CHIARIMENTI 2015 RELATIVAMENTE ALLA

DOCUMENTAZIONE DI CLIMA E DI IMPATTO ACUSTICO PUA “BARGELLINO 1 – SCHEDA N. 5 DI POC” IMPIANTO PER LO STOCCAGGIO E IL TRATTAMENTO DI RIFIUTI SPECIALI NON PERICOLOSI PRODOTTI DA TERZI “RODA METALLI SRL” IN VIA CADUTI DI USTICA N. 26 CALDERARA DI RENO, LOCALITÀ BARGELLINO (BO)

Bologna, lì 07/09/2015

Figura 12.3.1 – Ricettori sensibili individuati prossimi all'area di PUA modellati con il software previsionale di calcolo IMMI vs 6.3.1 indicati in giallo tratto dalla DOIMA 2014

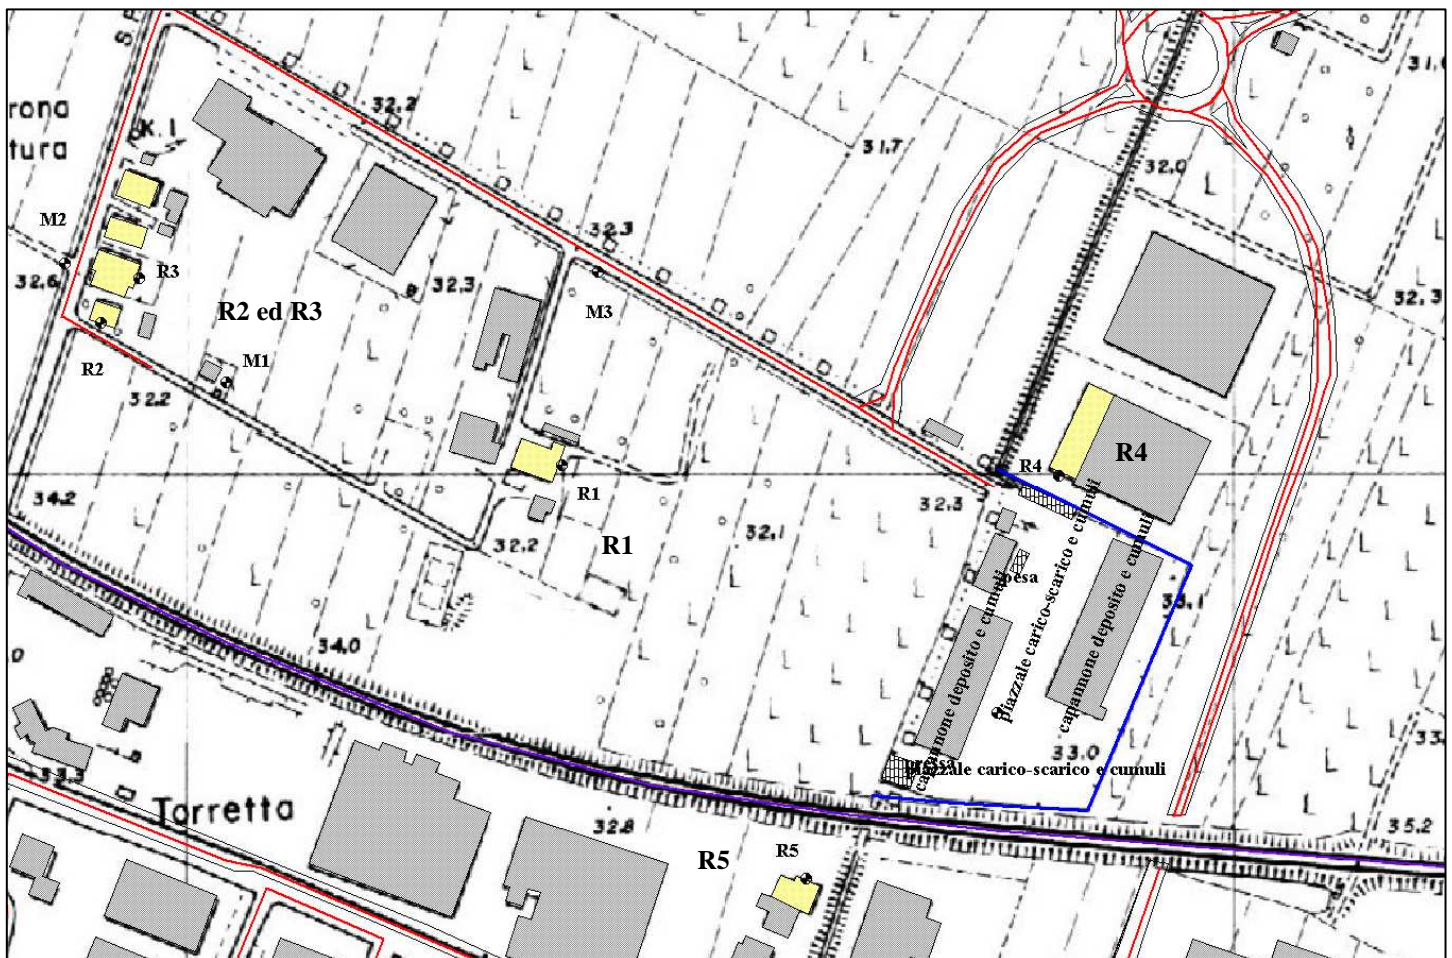
Considerando le pagg. 56÷58 del documento di impatto acustico del dicembre 2014 agli atti, che seguono, si può vedere che erano stati considerati 5 ricettori, di cui i ricc. 4 e 5 ad uso ufficio, e ciò per quanto deducibile dalle planimetrie e dalle ortofoto disponibili a suo tempo e da quanto visibile in loco (l'area è molto verde pur essendo zona produttiva e vi sono alti muri di recinzione in quasi tutte le aziende della zona - vd. pag. 5).

Pertanto tale punto-bersaglio, che nelle valutazioni acustiche pregresse era stato valutato come ricettore e presso il quale il differenziale era stato riscontrato come il più elevato fra i vari bersagli analizzati (pur entro i limiti di legge), in effetti non è da prendere in considerazione.

EDIFICI 3D da Google-Earth 2015 ex-ric. 5, quale non reale bersaglio acustico

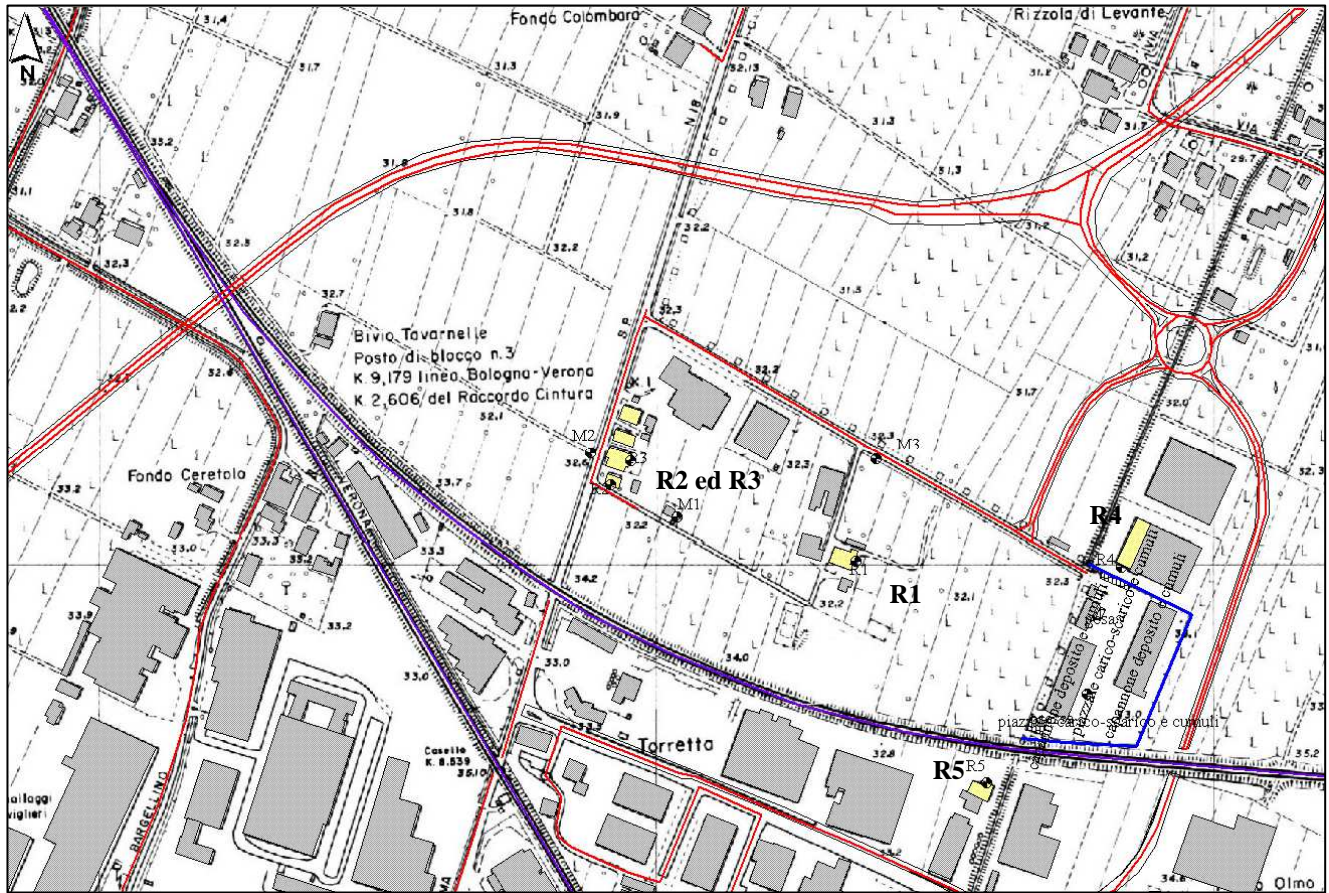
Con l'entrata in funzione della visione "Edifici 3D" in Google-Earth 2015 si è avuto modo di "vedere" oltre il muro di cinta esistente della ditta RODA ed oltre gli alberi che perimetrano il tracciato della tratta ferroviaria a Sud della ditta stessa senza entrare nelle proprietà delle ditte confinanti: come mostrato a pag. 5 si può riscontrare che il ricettore R5, uffici, prudenzialmente considerato nelle valutazioni previsionali pregresse, in realtà non esiste in quanto "bersaglio", dato che a Sud della tratta ferroviaria vi sono solo capannoni ad uso magazzino/deposito, come visibile dalla ortofoto tratta da Google-Earth/ Edifici-3D 2015 qui riportata a pag. 5.
